廃炉発官 30 第 226 号
平成 30 年 11 月 6 日

福島第一原子力発電所 特定原子力施設に係る実施計画 変更認可申請書の
一部補正について

- 「福島第一原子力発電所 特定原子力施設に係る実施計画」
 - 中低濃度タンク（Cエリアフランジタンク）の撤去及びRO濃縮水移送ポンプの一部撤去に関する審査の進捗を踏まえ、下記の通り補正を行う。
 - 併せて、原規規発第1808214号、原規規発第1809102号及び原規規発第1809112号にて認可された実施計画の反映を行う。

タンクエリア全体図

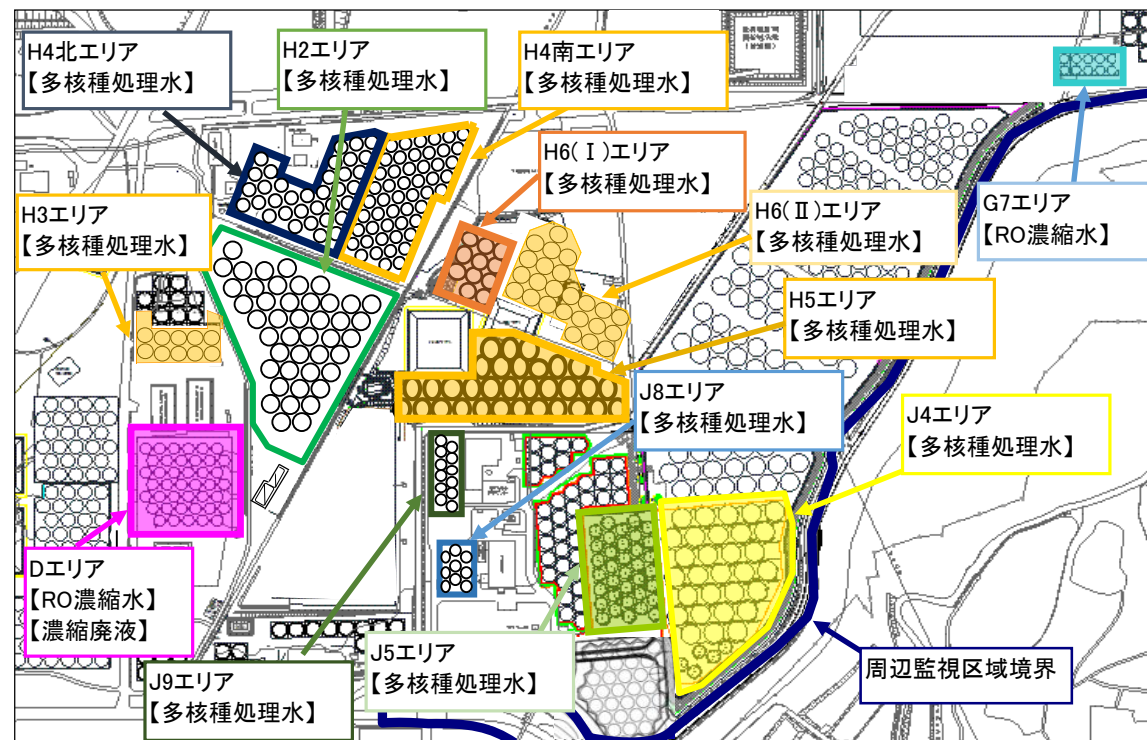
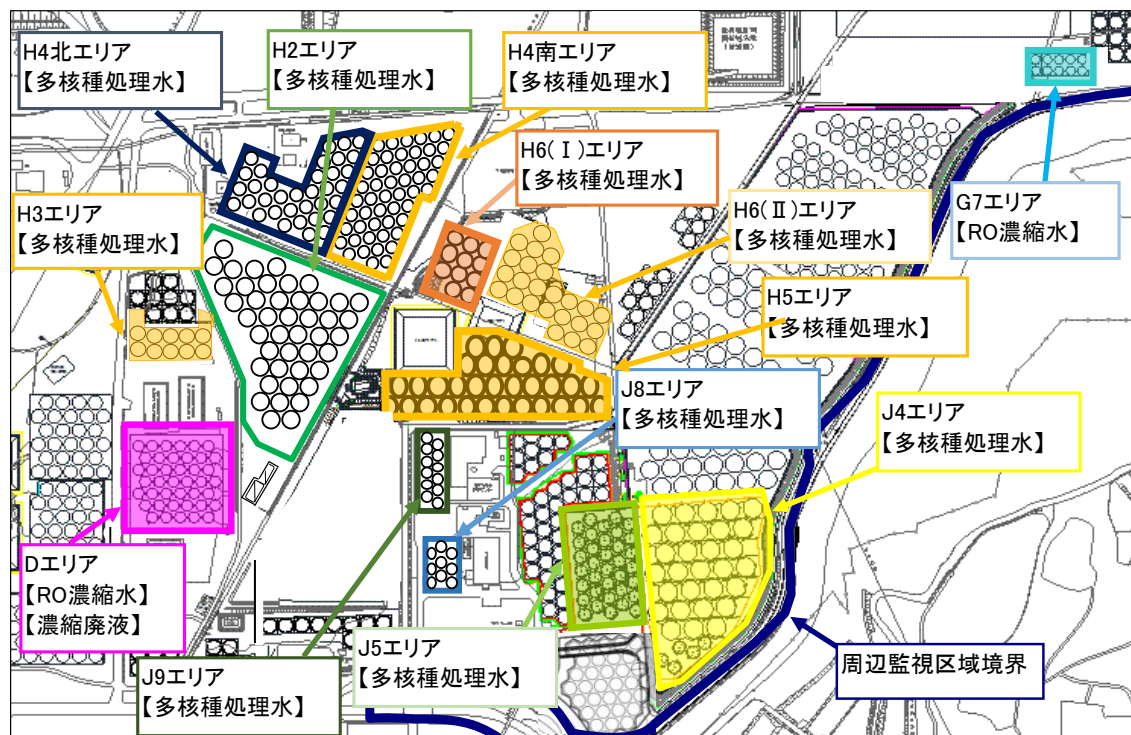
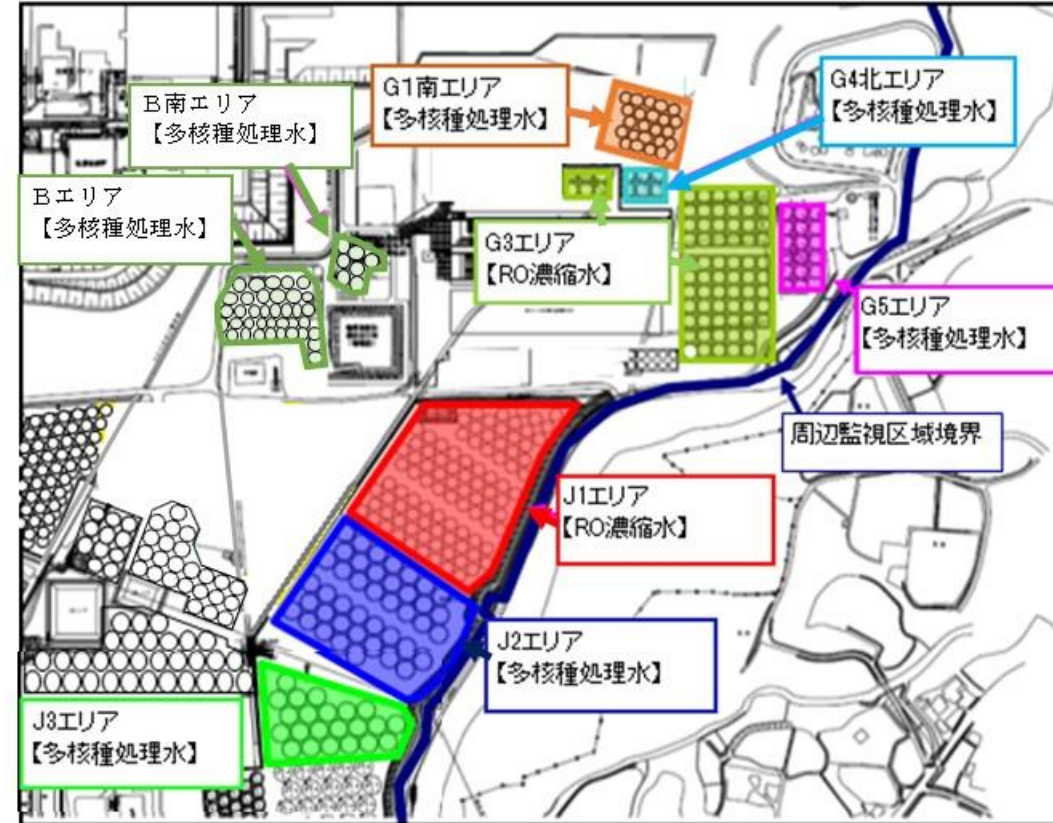
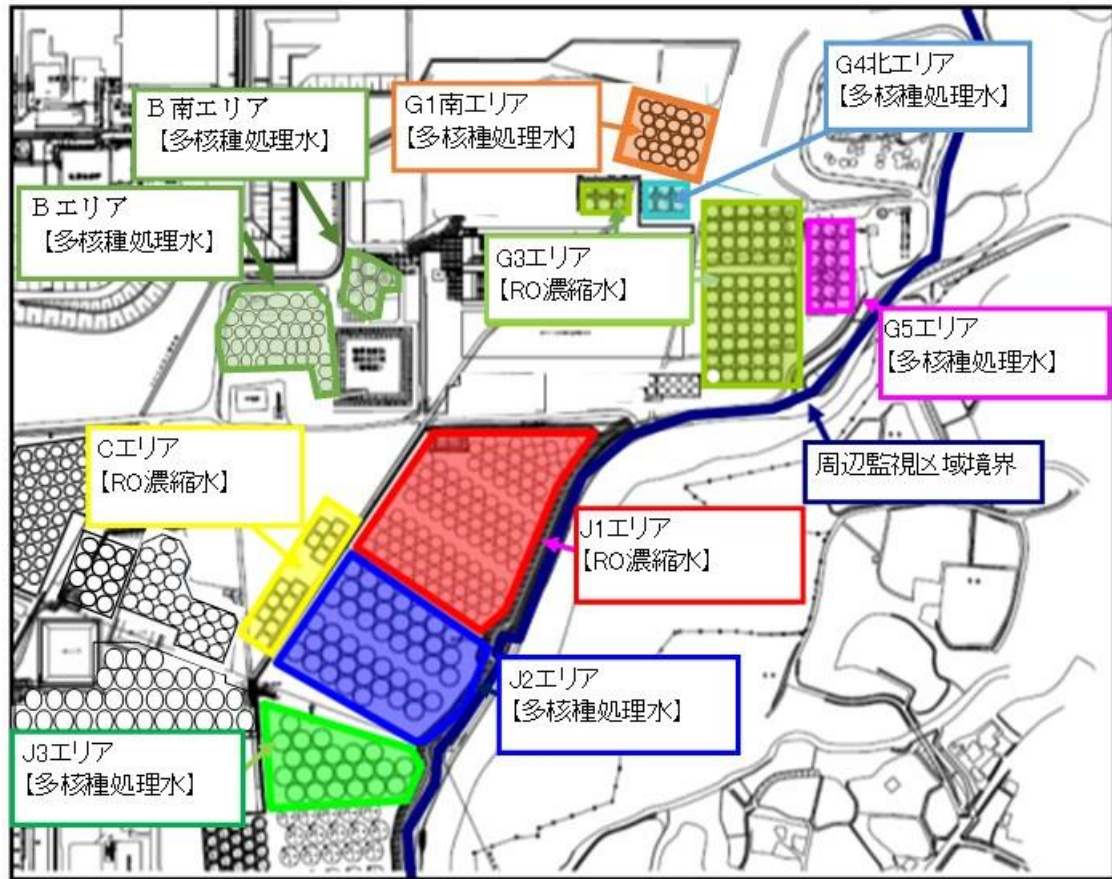
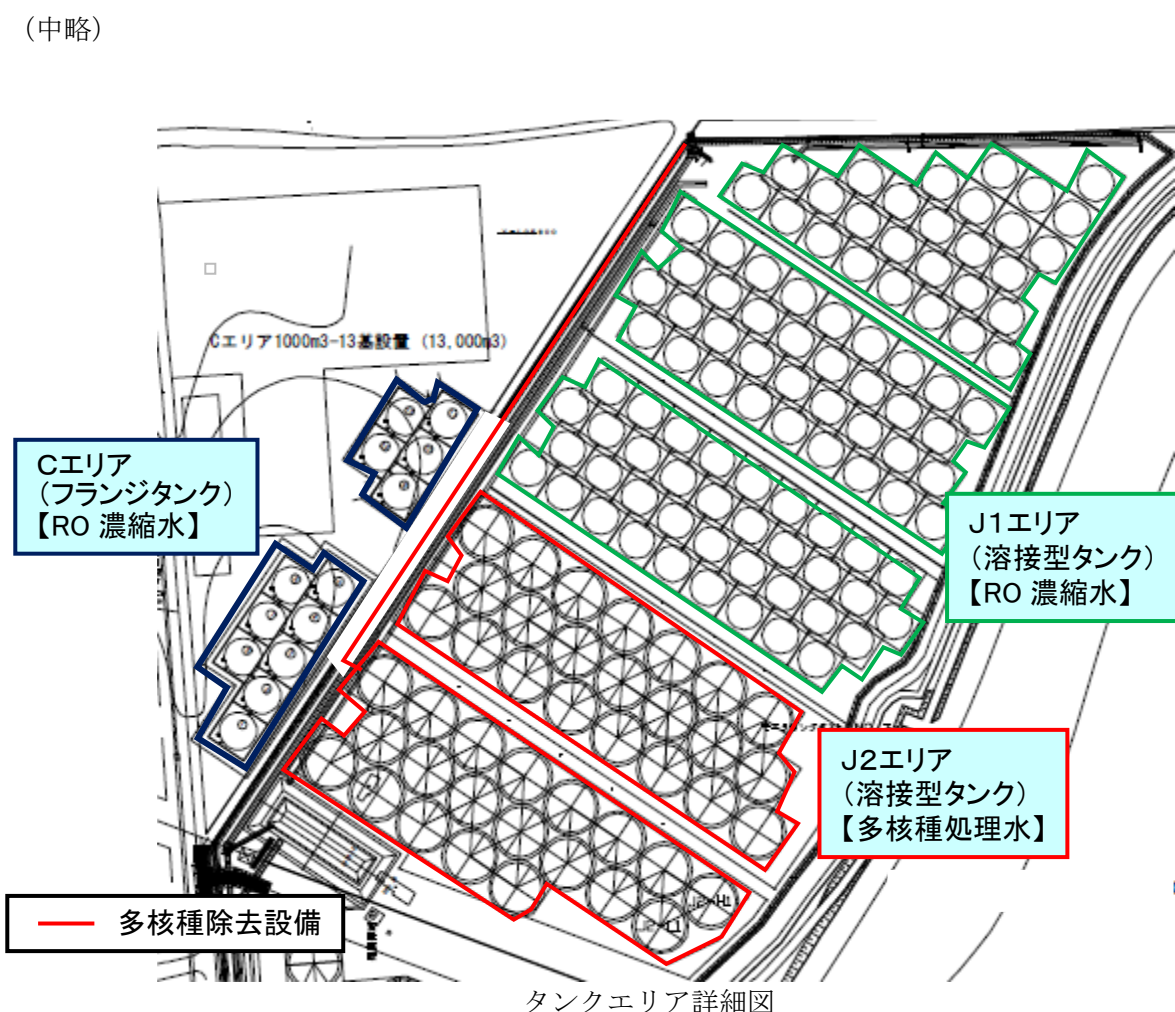
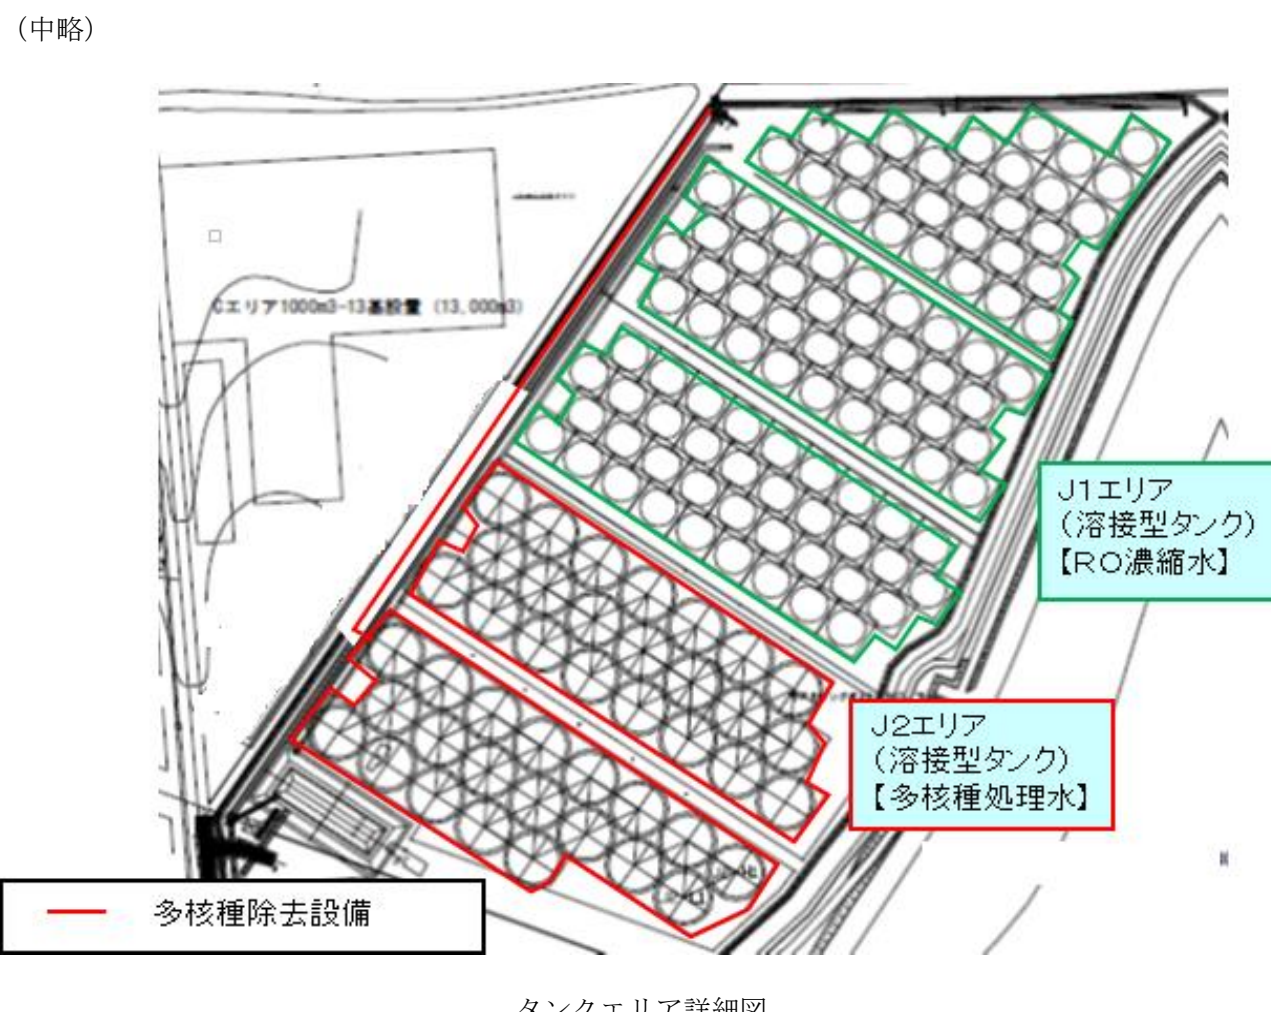
Cエリアタンク撤去に伴う記載の削除及び適正化

Cエリアタンク撤去に伴う記載の削除及び適正化
